**Verslag huishoudelijke elektrische installatie op laagspanning en zeer lage spanning****Algemeen:**

Referentie: 007-20260625-02	Datum controle: 25/06/2026
Keurder: 007

Eigenaar: Onbekend	EAN-code: 541449206002008096
Adres installatie: Maasheide 32, 3580 - Beringen	Nummer teller(s): 1sag3200084501
	Distributienetbeheerder installatie: Fluvius
Datum uitvoering installatie: ☒ Vóór 01/10/1981 ☐ Tussen 01/10/1981 en 01/06/2020 ☐ Vanaf 01/06/2020	
Type: ☒ Wooneenheid ☐ Niet-huishoudelijk ☐ PV ☐ Batterij ☐ Laadpaal

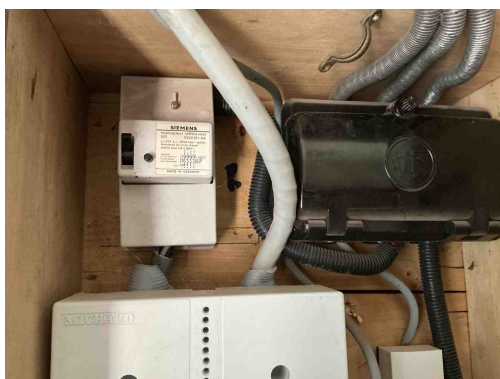
B17 - De voedingsspanning is niet op elk bord vermeld (Boek 1: 3.1.3.3).

B18 - Het volgnummer is niet op elk bord vermeld (Boek 1: 3.1.3.3).

Opmerking: Elk bord

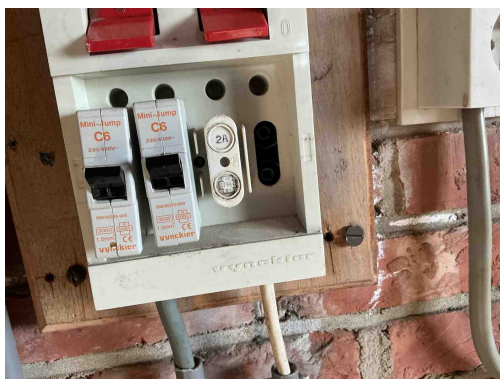
B17 - De voedingsspanning is niet op elk bord vermeld (Boek 1: 3.1.3.3).

B18 - Het volgnummer is niet op elk bord vermeld (Boek 1: 3.1.3.3).

Opmerking: Elk bord

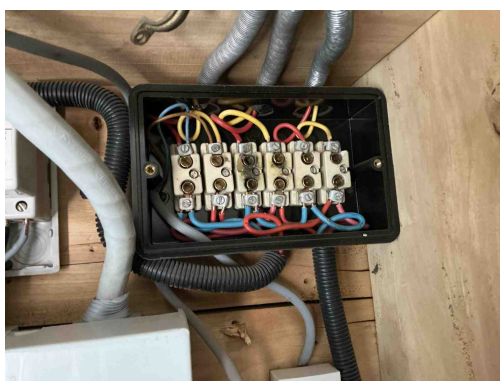
B30 - De houder van de beveiliging in een huishoudelijke ruimte is niet voorzien van aangepaste kalibreerelementen (Boek1: 5.3.5.5).

Opmerking: Oa elk bord

B18 - Het volgnummer is niet op elk bord vermeld (Boek 1: 3.1.3.3).

Opmerking: Elk bord

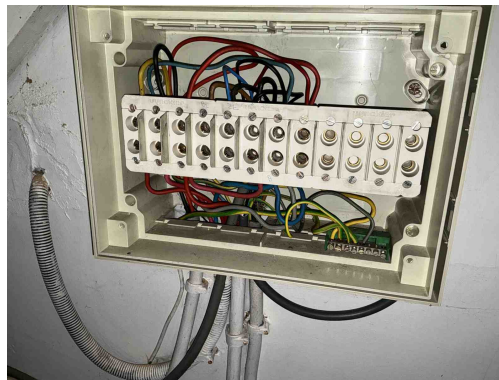
B30 - De houder van de beveiliging in een huishoudelijke ruimte is niet voorzien van aangepaste kalibreerelementen (Boek1: 5.3.5.5).

Opmerking: Oa elk bord

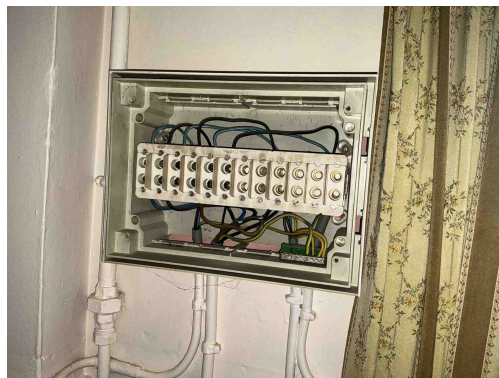
B30 - De houder van de beveiliging in een huishoudelijke ruimte is niet voorzien van aangepaste kalibreerelementen (Boek1: 5.3.5.5).

Opmerking: Oa elk bord

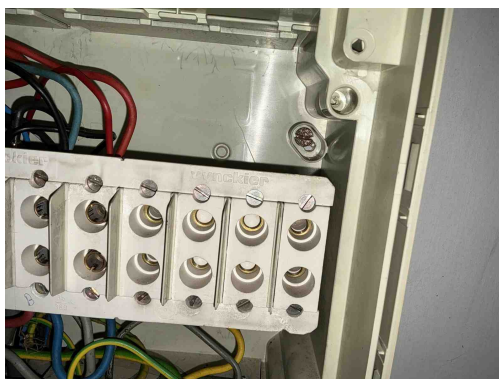
B30 - De houder van de beveiliging in een huishoudelijke ruimte is niet voorzien van aangepaste kalibreerelementen (Boek1: 5.3.5.5).

Opmerking: Oa elk bord

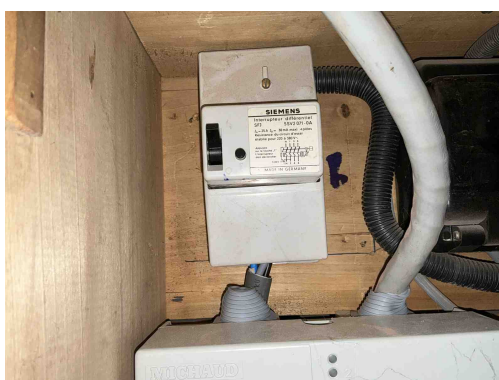
B30 - De houder van de beveiliging in een huishoudelijke ruimte is niet voorzien van aangepaste kalibreerelementen (Boek1: 5.3.5.5).

Opmerking: Oa elk bord

T21 - Het elektrisch materieel is niet geplaatst volgens de voorschriften van de fabrikant/ regels van goed vakmanschap . (Boek 1: 1.4.1.3)

Opmerking: Ophangwijzen

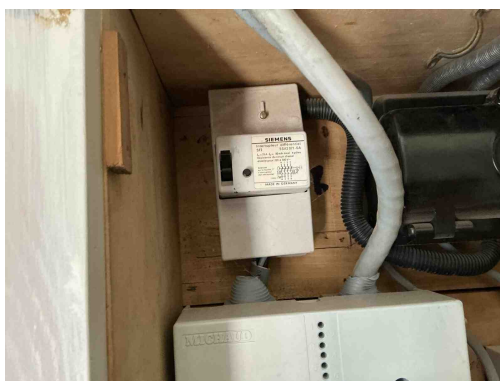
D24 - De differentieelstroombeschermingsinrichtingen die worden geplaatst in huishoudelijke installaties dienen tenminste van het type A te zijn (Boek 1: 5.3.5.3).

B29 - Het elektrisch verdeelbord in een huishoudelijke ruimte is niet voorzien van een deur (Boek1: 5.3.5.1).
Opmerking: Bord 1 en bord 5

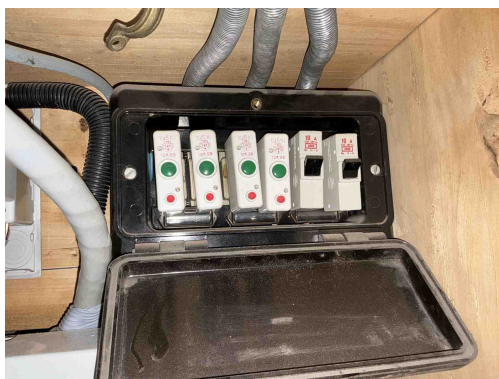
B29 - Het elektrisch verdeelbord in een huishoudelijke ruimte is niet voorzien van een deur (Boek1: 5.3.5.1).
Opmerking: Bord 1 en bord 5

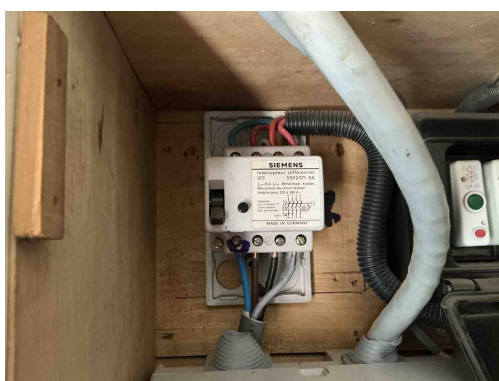
D08 - De nodige markeringen op de beveiligingstoestellen ontbreken of zijn onleesbaar (Boek 1: 5.3.5.5).
Opmerking: Bord 2, bord 3 en bord 5

D08 - De nodige markeringen op de beveiligingstoestellen ontbreken of zijn onleesbaar (Boek 1: 5.3.5.5).
Opmerking: Bord 2, bord 3 en bord 5

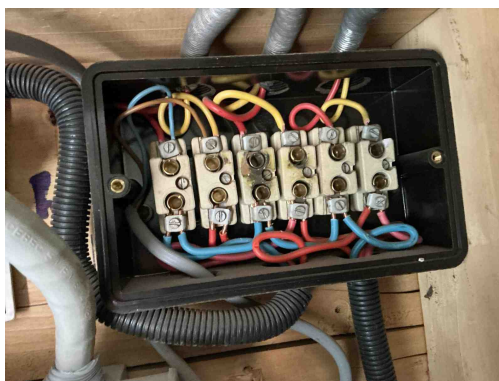
D04 - De hoofddifferentieelstroominrichting is niet verzegelbaar (Boek 1: 4.2.4.3).

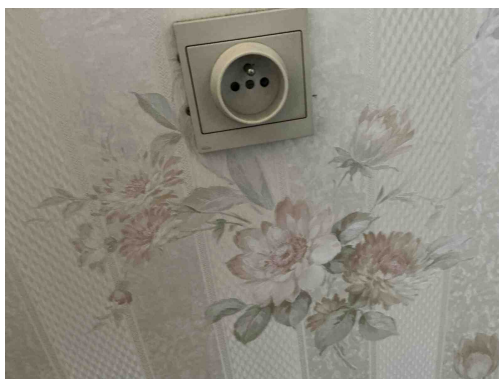
B14 - Abnormale opwarming van de beveiligingen, schakelapparatuur, aansluitklemmen (Boek 1: 4.4.1.1).
Opmerking: Bord 2

T11 - De contactdozen waarvan de toegekende stroomsterkte maximaal 16A en de toegekende spanning maximaal 250V bedraagt en niet bedoeld zijn voor de voeding van een of meerdere verbruikstoestellen voor een specifiek doel en niet geplaatst zijn in of op schakel- en verdeelborden, beschikken niet of IPXX-D (incl. gemeenschappelijke delen residentieel geheel) (Boek 1: 4.2.2.3/5.3.5.2).
Opmerking: Hal, wasplaats

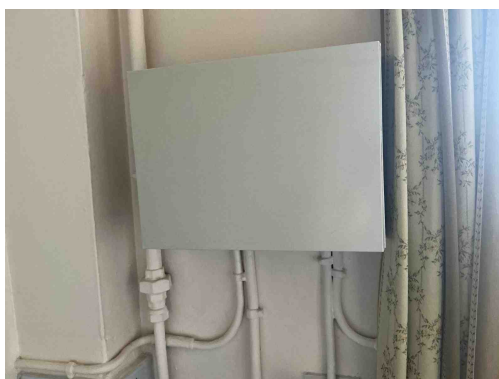
T11 - De contactdozen waarvan de toegekende stroomsterkte maximaal 16A en de toegekende spanning maximaal 250V bedraagt en niet bedoeld zijn voor de voeding van een of meerdere verbruikstoestellen voor een specifiek doel en niet geplaatst zijn in of op schakel- en verdeelborden, beschikken niet of IPXX-D (incl. gemeenschappelijke delen residentieel geheel) (Boek 1: 4.2.2.3/5.3.5.2).

Opmerking: Hal, wasplaats

T11 - De contactdozen waarvan de toegekende stroomsterkte maximaal 16A en de toegekende spanning maximaal 250V bedraagt en niet bedoeld zijn voor de voeding van een of meerdere verbruikstoestellen voor een specifiek doel en niet geplaatst zijn in of op schakel- en verdeelborden, beschikken niet of IPXX-D (incl. gemeenschappelijke delen residentieel geheel) (Boek 1: 4.2.2.3/5.3.5.2).

Opmerking: Hal, wasplaats

T09 - Bepaalde contactdozen en/of schakelaars zijn beschadigd (Boek 1: 1.4.1.3).

Opmerking: Wasplaats

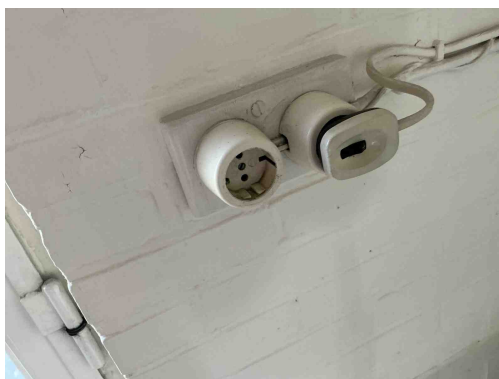
B18 - Het volgnummer is niet op elk bord vermeld (Boek 1: 3.1.3.3).

Opmerking: Elk bord

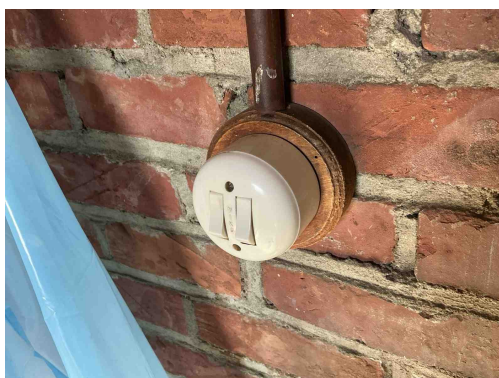
T03 - Contactdozen met randaarding zijn niet toegelaten in huishoudelijke installaties en in niet huishoudelijke installaties zonder BA4/BA5 personeel (Boek 1: 5.3.5.2).

Opmerking: Veranda

T13 - Opbouwcontactdozen en/of -schakelaars zonder achterplaatje mogen niet rechtstreeks op een brandbare ondergrond bevestigd worden (Boek 1: 4.3.3.5).

Opmerking: Veranda, cv ruimte

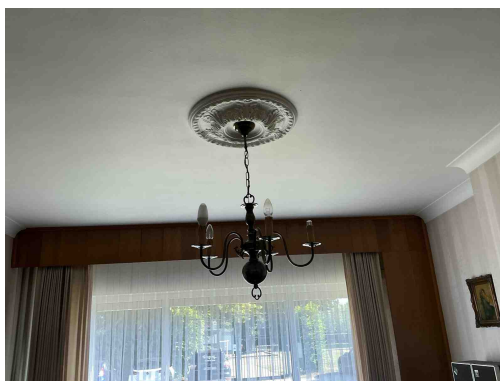
T13 - Opbouwcontactdozen en/of -schakelaars zonder achterplaatje mogen niet rechtstreeks op een brandbare ondergrond bevestigd worden (Boek 1: 4.3.3.5).

Opmerking: Veranda, cv ruimte
